工程指示 / 要求簡箋(E.I.)

工程指示編號：EI / 2507 / 20

工程名稱：亞皆老街中電

工程項目：後裝窗+雀網 大貨 (T1 T2 T3: 1-21/F)

工程名稱: 亞皆老街 / IN-SITU WINDOW
圖名: W10/T3A組裝圖 圖號: W10/T3A(1F~21F)

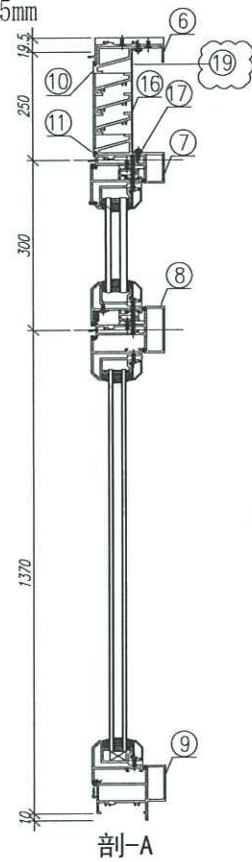
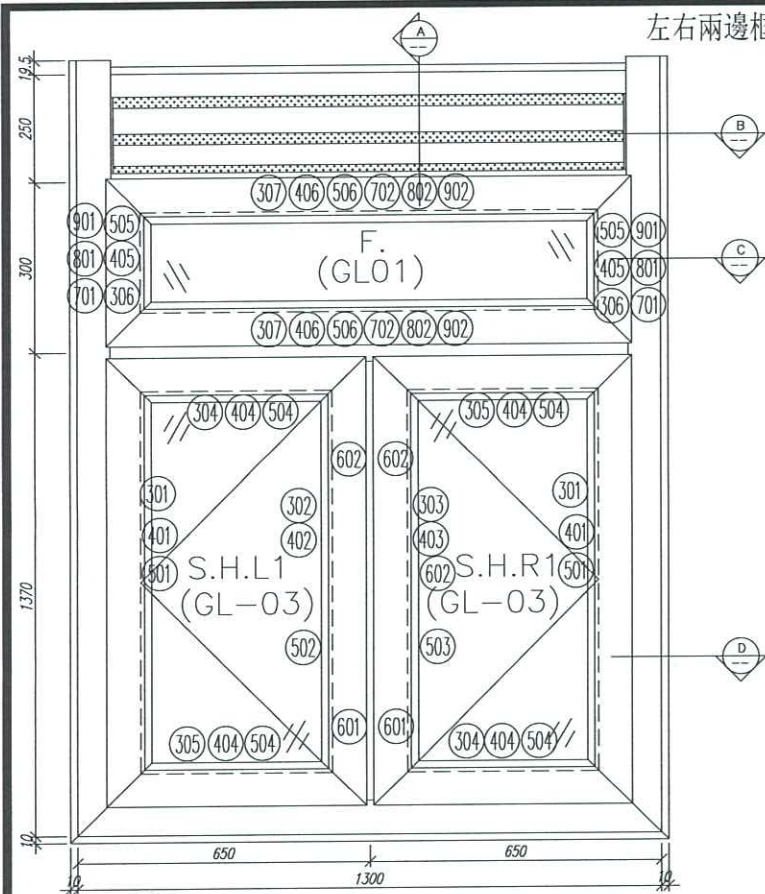
Z 版：因窗號 W10/ T3A 於 21/F 沒有偏林箱，需在百頁安裝鋁背板。 *地盤表*
